(pieczęć Zakładu Kominiarskiego)
KOMINIARSKA SPÓŁDZIELNIA PRACY
"ŚW. FLORIAN" we Wrocławiu
REJONOWY ZAKŁAD KOMINIARSKI NR 17
WAŁBRZYCH
FILIA: 58-310 SZCZAWNO ZDRÓJ
ul. Różana 1, tel. (074) 843-27-32
NIP 896-000-20-54 z wyników przeprowadzonych oględzin - ekspertyzy urządzeń grzewczo-kominowych

Opinia Nr 005503

w budynku przy ul. Wrocławskiej nr 100/8 w Wałbrzychu

dotycząca urządzeń grzewczo-kominowych używanych przez B.O.U. Szczawno

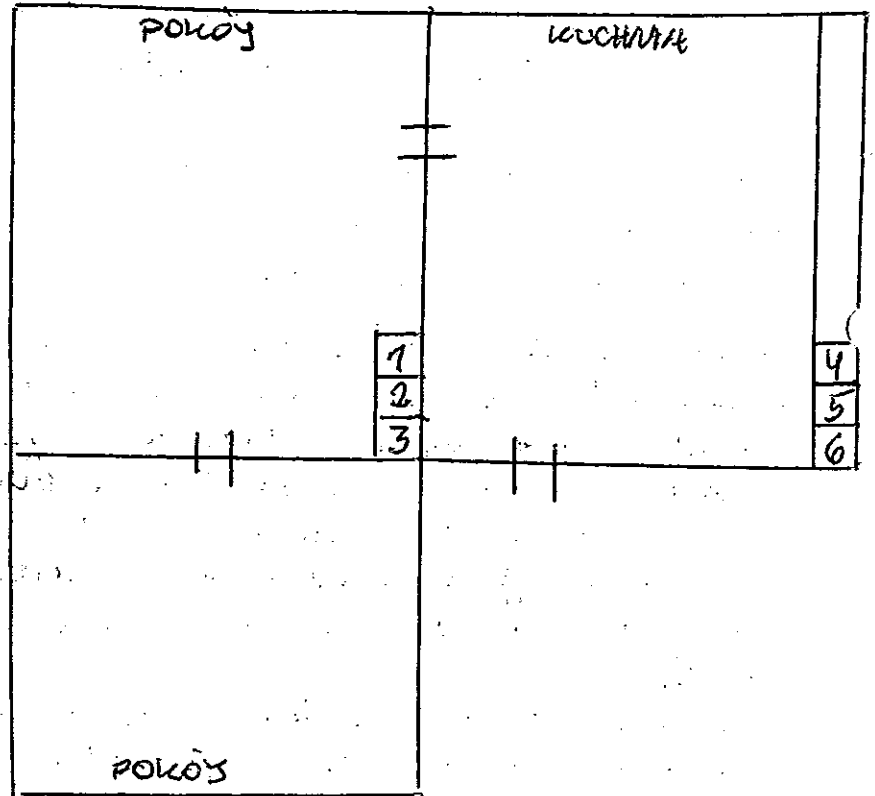
1. Przewody nr. 2 i 3 można przerwać dla piecy podłogowych a przewód nr. 6 dla pieca kuchenno-go.
2. Zamontować piecy na opał stały: kocioł gazowy CO podłączyć do zewnętrznej kłade powietrza spalinyowego zgodnie z wytycznymi producenta i w oparciu o projekt lub do przewodu nr. 6 po likwidacji piecy podłogowego z przewodem nr. 3.
3. Wymiana wymiennika kuchenii istniejąca w przewodzie nr. 4.
4. Dla prawidłowego funkcjonowania urządzeń kominowych zapewnić należy napływ powietrza z zewnątrz poprzez urządzenia mechaniczne.
